## Audi e-tron GT / RS e-tron GT オンボードサプライ コントロールユニットのプログラム改修

サービスキャンペーン通知日	2022年8月4日
不具合の内容	オンボードサプライコントロールユニットにおいて、プログラムが不適切なため、my Audi (スマートフォンアプリを通じて車両の状態を確認したり、遠隔操作により車両の施錠・解錠等が行えたりする機能) の車両側ユーザー管理機能が制限されているものがあります。そのため、車両に my Audi ユーザーを追加、変更、有効化することができないおそれがあります。
改善の内容	全車両、当該コントロールユニットのプログラムを対策プログラムに書き換えます。

### 不具合発生箇所

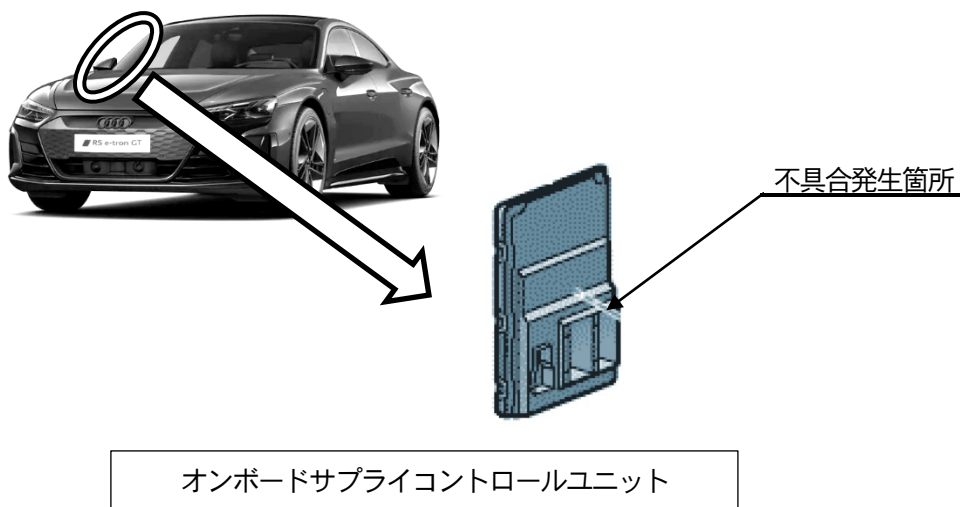
注：  は、プログラムを更新する部品を示します。
